改善箇所説明図

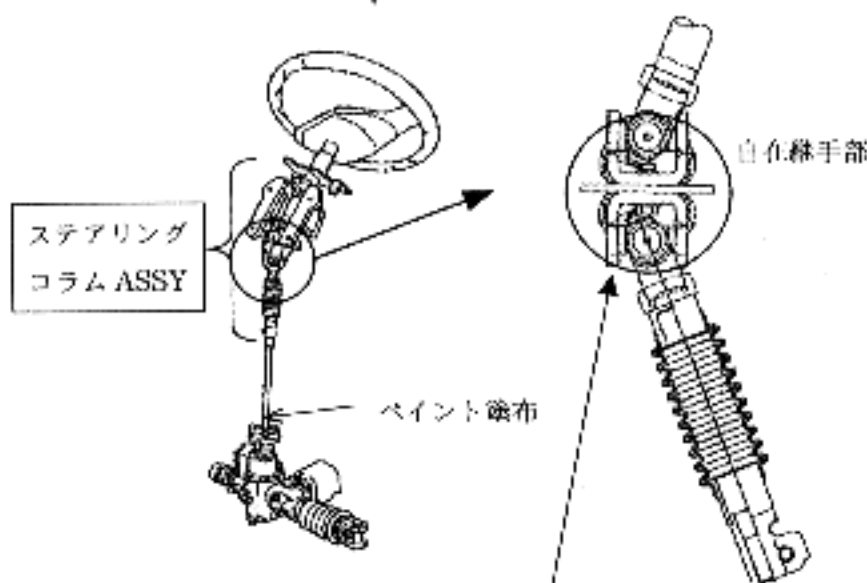
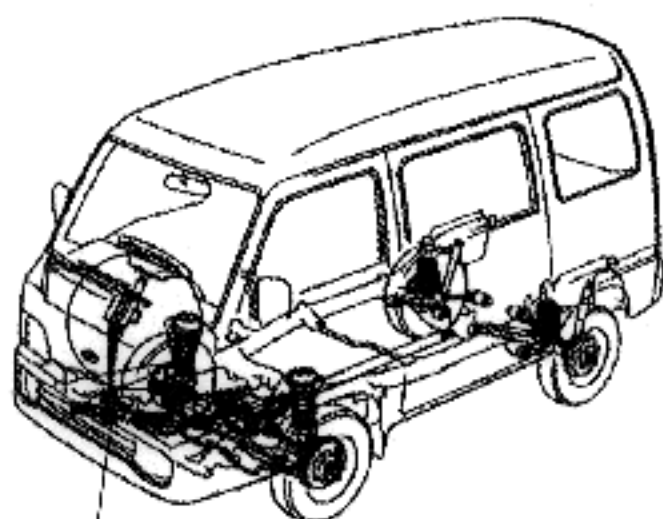
基準不適合発生箇所

かし取装置において、ステアリングコラムの自在継手部に、製造工程に於いてステアリングロック機構取付ボルトの一部(ボルト締結時のみに使用し、締結後は切断して廃棄するもの。)が混入して混入した可能性があり、このままの状態で使用を続けるとハンドル操作が重くなることもあり、最悪の場合、ハンドル操作ができなくなるおそれがある。

改善内容

全車両点検し、ボルトの一部が混入しているものは良品と交換する。

識別：シャフト下部に黄色ペイントを塗布する。
